川内原子力発電所1号炉、2号炉審査資料	
資料番号	TTS-046
提出年月日	2023年10月11日

川内原子力発電所1号炉及び2号炉

標準応答スペクトルを考慮した地震動評価について (補足説明資料)

川内原子力発電所1号炉及び2号炉 設置変更許可申請書 比較表
 (標準応答スペクトルを考慮した地震動評価)

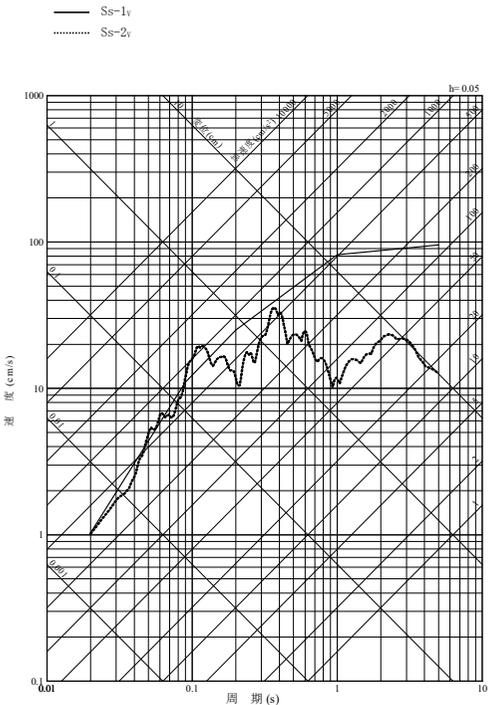
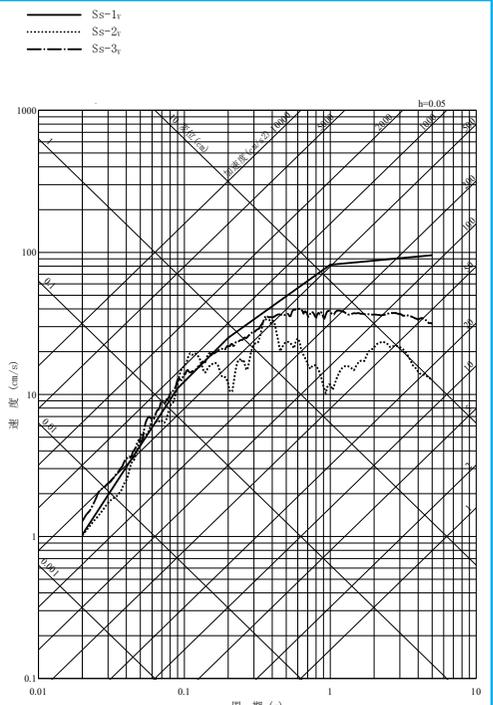
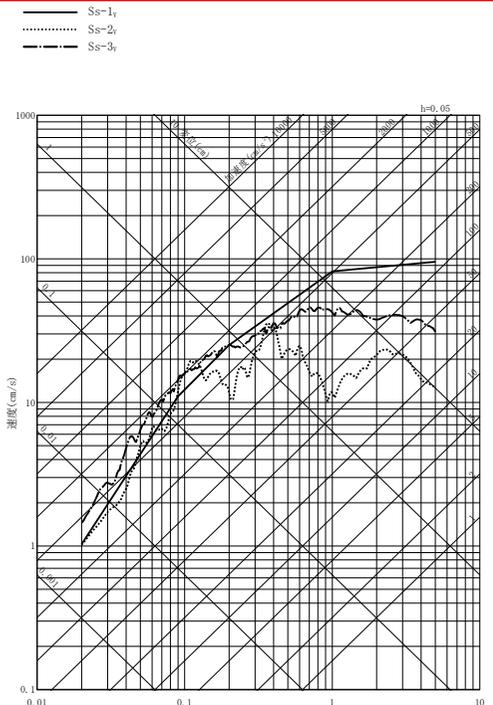
既許可申請書 (平成 29 年 2 月 8 日許可)	当初申請書 (令和 3 年 4 月 26 日申請)	今回補正申請書 (案)	備 考
<p>第 7.5.6.54 図 基準地震動 Ss-1 の設計用応答スペクトルと「震源を特定せず策定する地震動」の応答スペクトル (鉛直方向)</p>	<p>第 7.5.6.58 図 基準地震動 Ss-1 の設計用応答スペクトルと「震源を特定せず策定する地震動」の応答スペクトル (鉛直方向)</p>	<p>第 7.5.6.62 図 基準地震動 Ss-1 の設計用応答スペクトルと「震源を特定せず策定する地震動」の応答スペクトル (鉛直方向)</p>	<ul style="list-style-type: none"> ・(A-2)標準応答スペクトルを考慮した地震動の検討の追加 ・図表番号の変更 ・(C-1)加藤ほか(2004)に関する記載の削除 ・標準応答スペクトルを考慮した地震動の見直し

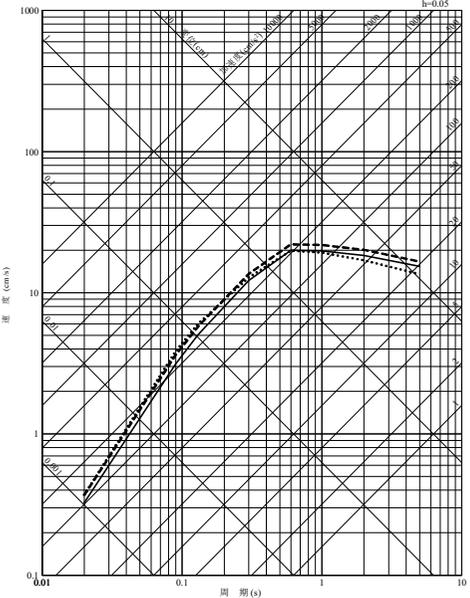
既許可申請書 (平成 29 年 2 月 8 日許可)	当初申請書 (令和 3 年 4 月 26 日申請)	今回補正申請書 (案)	備考
<div data-bbox="257 279 492 406"> <p>— Ss-1a Ss-2a — 10⁻³一様ハザードスペクトル — 10⁻⁴一様ハザードスペクトル - - - 10⁻⁵一様ハザードスペクトル - - - 10⁻⁶一様ハザードスペクトル</p> </div>  <p data-bbox="145 1053 683 1093">第 7.5.6.60 図 基準地震動の応答スペクトル及び解放基盤表面における地震動の一様ハザードスペクトル (水平方向)</p>	<div data-bbox="772 279 1008 406"> <p>— Ss-1a Ss-2a - - - Ss-3a — 10⁻³一様ハザードスペクトル — 10⁻⁴一様ハザードスペクトル - - - 10⁻⁵一様ハザードスペクトル - - - 10⁻⁶一様ハザードスペクトル</p> </div>  <p data-bbox="705 1053 1265 1093">第 7.5.6.65 図 基準地震動の応答スペクトル及び解放基盤表面における地震動の一様ハザードスペクトル (水平方向)</p>	<div data-bbox="1355 279 1590 406"> <p>— Ss-1a Ss-2a - - - Ss-3a — 10⁻³一様ハザードスペクトル — 10⁻⁴一様ハザードスペクトル - - - 10⁻⁵一様ハザードスペクトル - - - 10⁻⁶一様ハザードスペクトル</p> </div>  <p data-bbox="1288 1053 1848 1093">第 7.5.6.69 図 基準地震動の応答スペクトル及び解放基盤表面における地震動の一様ハザードスペクトル (水平方向)</p>	<p data-bbox="1870 231 2128 414"> ・(A-3)Ss-3 の追加に伴う 変更 ・図表番号の変更 ・標準応答スペクトルを考 慮した地震動の見直し </p>
